改善箇所説明図

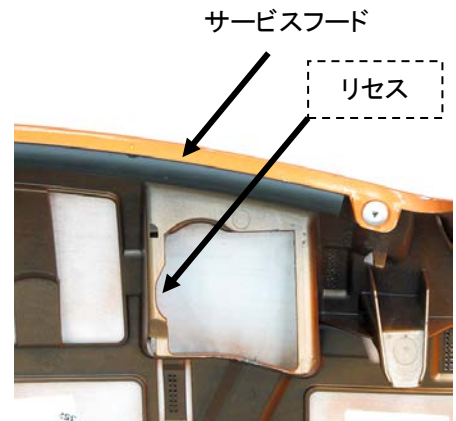
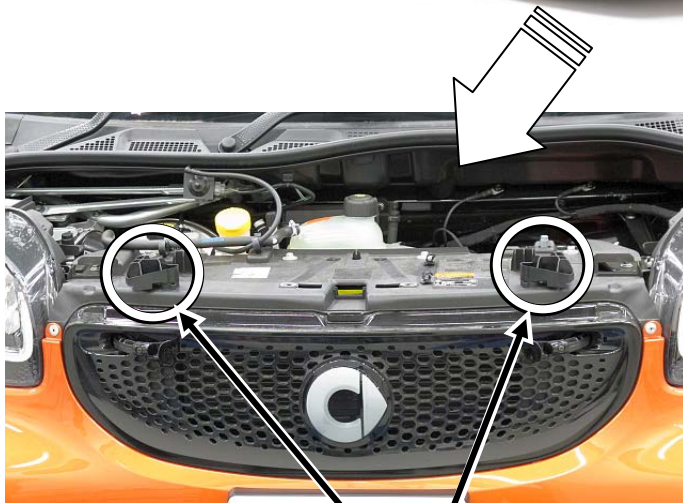
サービスフードにおいて、ロック機構の設計が不適切なため、高速走行時に空気の抵抗によって、当該フードを押し上げる力が働き、サービスフードを固定するつめが破損することがある。そのため、サービスフードが外れ、他の交通を妨げるおそれがある。

全車両、フードロックを対策品に交換する。また、サービスフードのフードロック受け部にリセス（くぼみ）がない車両には、加工してリセスを追加する。
